通威渔光一体（东港）现代渔业产业园

一期 20MWp 光伏发电项目

监理预验收初检报告

1、

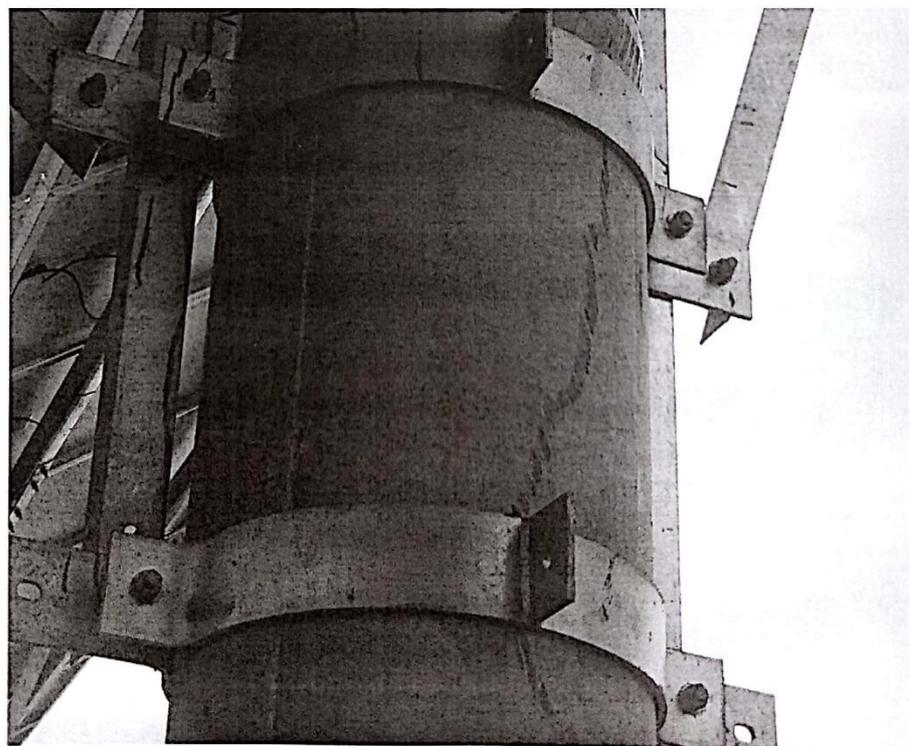
- 1、个别组件螺栓没有紧固至规范要求（弹垫不应有未压平现象），需要进行紧固处理，檩条搭接处螺栓与组件螺栓混用，部分螺栓缺少弹垫；
- 2、抱箍两端镀锌螺栓紧固后，部分螺帽未露丝，直角件紧固螺栓反穿；
- 3、个别组件背板有划痕，箱变平台、围栏、爬梯防腐厚度未达到设计要求；
- 4、桩头防腐层厚度不符合设计要求，桩顶部锈蚀；
- 5、部分逆变器使用螺栓严重锈蚀，需要更换成镀锌螺栓；
- 6、桥架盖板部分未压紧，桥架走向弯折明显；
- 7、N26 逆变器对向组件倾角误差大于 $-1^{\circ}$  部分相邻组件安装高差（不大于 2mm）、同组组件之间高差（不大于 5mm）不符合规范要求；
- 8、箱变表面防腐层需要修补，沿桥架布置接地扁钢部分返锈；
- 9、方阵两端支架与桩头扁钢搭接焊接地搭接后焊接未进行三面焊接，部分搭接长度不足，沿桥架布置接地扁钢部分防腐后反锈
- 10、以上问题请你单位做好自查自纠整改工作，在以后的消缺过程中杜绝此类问题发生，争取给建设单位一个满意的答卷。

- 1、已对没有紧固的螺栓进行紧固，缺少弹垫的已安装弹垫。（见附件）
- 2、针对抱箍两端螺帽未露丝的已做调整。（见附件）
- 3、对组件背板有划痕的已更换新组件，箱变平台围栏及爬梯防腐厚度已达到设计要求。（见附件）
- 4、对桩头防腐厚度不达要求的已做整改。（见附件）
- 5、对锈蚀的逆变器螺栓已做更换。（见附件）
- 6、对未压紧的桥架盖板已重新固定，对弯折的桥架已做调整。（见附件）
- 7、已对组件倾角过大的做调整，同组之间高差已做调整。（见附件）
- 8、箱变表面锈蚀已修补，对桥架接地扁铁有锈蚀的部分已做整改。（见附件）
- 9、方阵两端支架与桩头接地已做三面焊接，对反锈部位已做除锈及防锈处理。（见附件）

3、

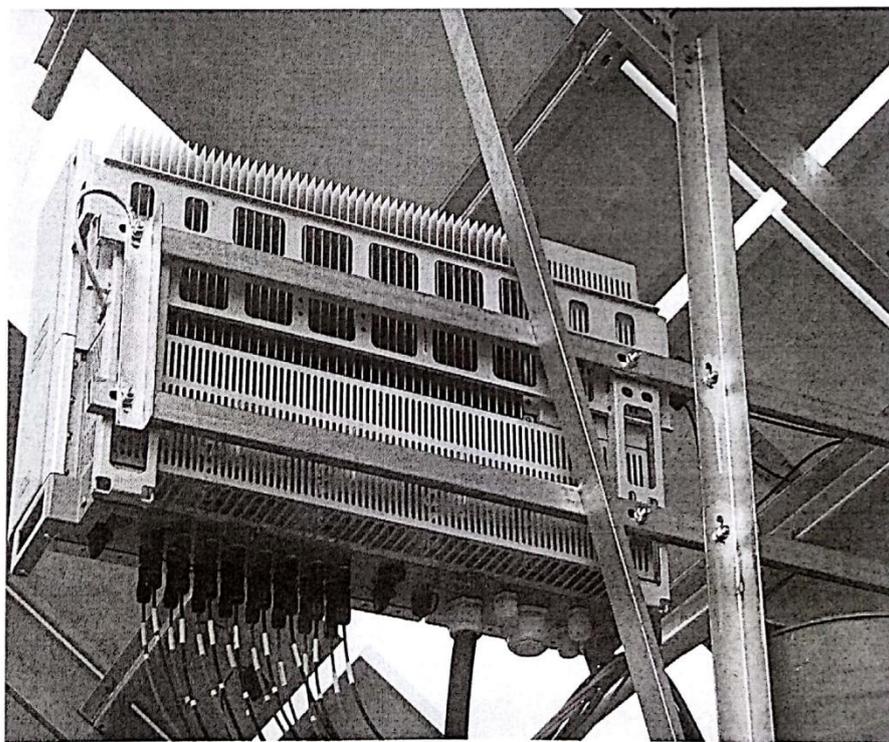
3、部分支架、檩条防腐层存在反锈情况，点状锈蚀明显；

- 1、已对影藏部位没有紧固的螺栓进行紧固，缺少弹垫的已安装弹垫。（见附件）
- 2、已对有翘脚的部分组件进行校准调整。（见附件）
- 3、已对反锈的檩条、支架做除锈处理，并做防锈。（见附件）
- 4、对锈蚀的逆变器螺栓已做更换。（见附件）
- 5、已对桩头防腐厚度不达标的进行重刷处理。（见附件）
- 6、对未压紧的桥架盖板已重新固定，对弯折的桥架已做调整。（见附件）
- 7、已对有划痕的组件进行更换，箱变平台围栏爬梯已重新刷防锈漆。（见附件）
- 8、已对有划痕的低压电缆做处整改处理。（见附件）
- 9、方阵两端支架与桩头接地已做三面焊接，对反锈部位已做除锈及防锈处理。（见附件）

4、

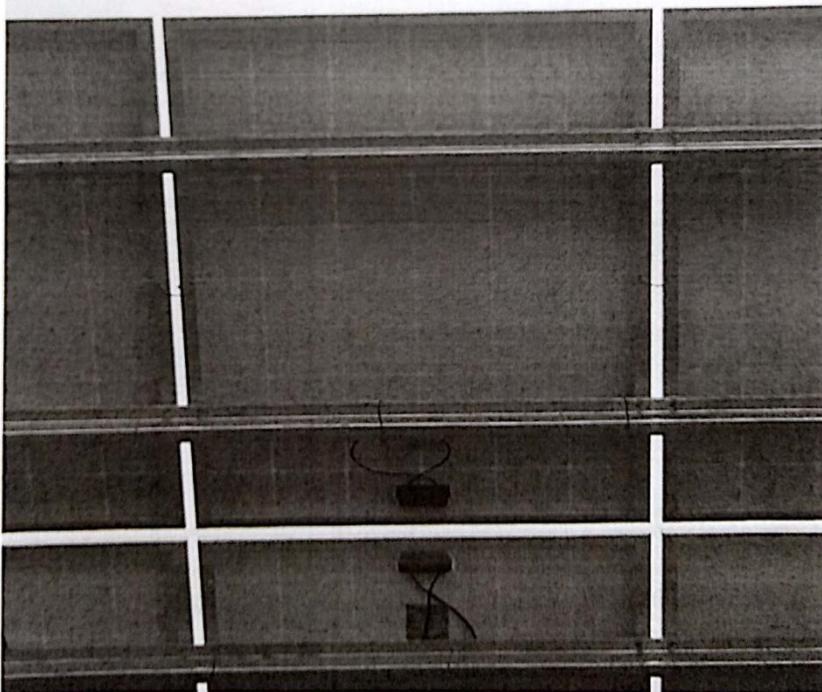
5、部分逆变器使用螺栓严重锈蚀，需要更换成镀锌螺栓；

7、

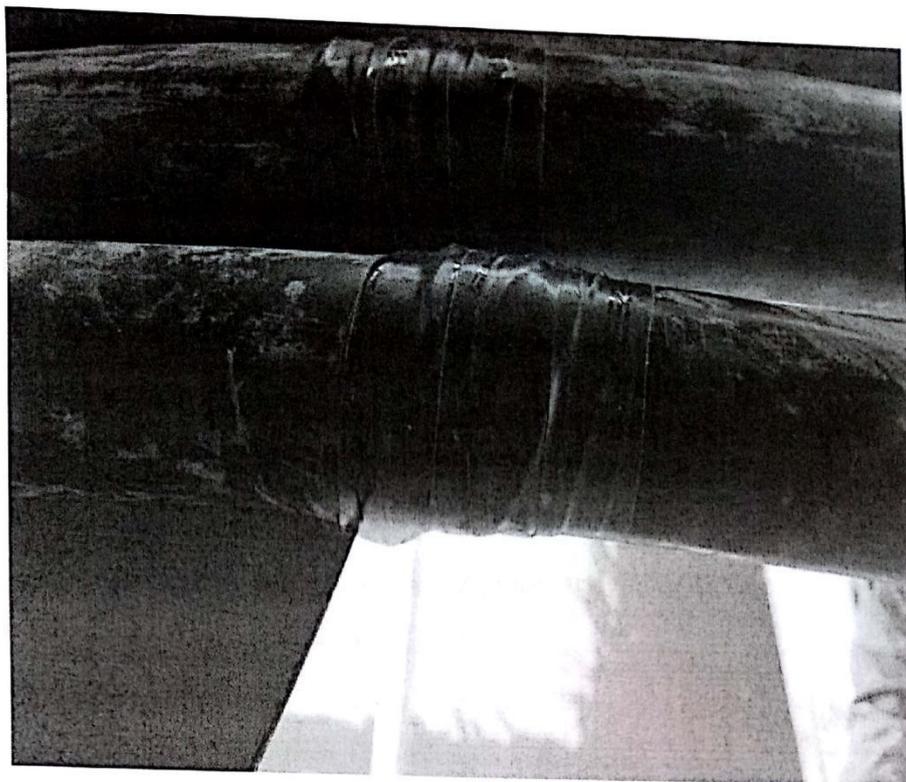
8、个别组件背板有划痕，箱变平台、围栏、爬梯防腐厚度未达到设计要求；
